大飯発電所第3,4号機  
火災感知器増設に係る  
設計及び工事計画認可申請

コメント回答について

2022年6月  
関西電力株式会社

<6/15 ヒアリングコメントNo.1,3,4,5,7,8,9,10>

第14-1図 ダクト内感知器取付図

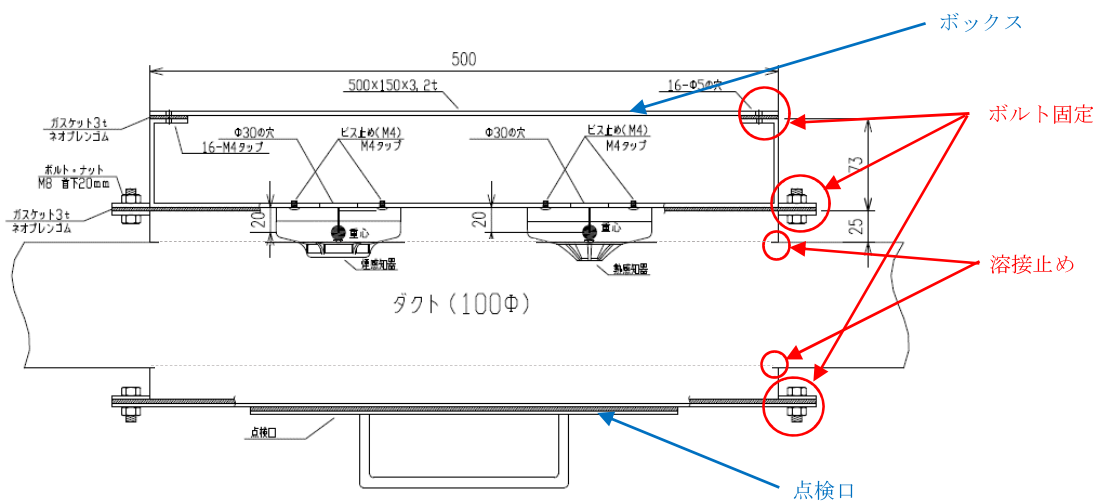
- ▶ 特別な設置をする箇所（グレーチング、ダクト内）の耐震性について、資料に反映すること。

1. 換気ダクト内に設置する火災感知器について

ダクト内へ火災感知器を設置するエリアは、化学体積制御設備脱塩塔設置エリア、使用済燃料ピット脱塩塔設置エリア、および使用済樹脂貯蔵タンク室であり、これらのエリアに設置されている火災防護上重要な機器等はすべて耐震Bクラスである。

このため、火災感知器は、設計方針に従い、耐震Bクラスの換気空調設備（補助建屋排気ファン）のダクトに設置する設計としている。なお、感知器は、ダクトに溶接により取付ける金属製のボックス内にボルトで強固に固定することで、耐震Bクラスの耐震性を確保するとともに、ダクトの耐震性に影響を及ぼさないことを確認している。

ダクト内感知器取付図を第14-1図に示す。
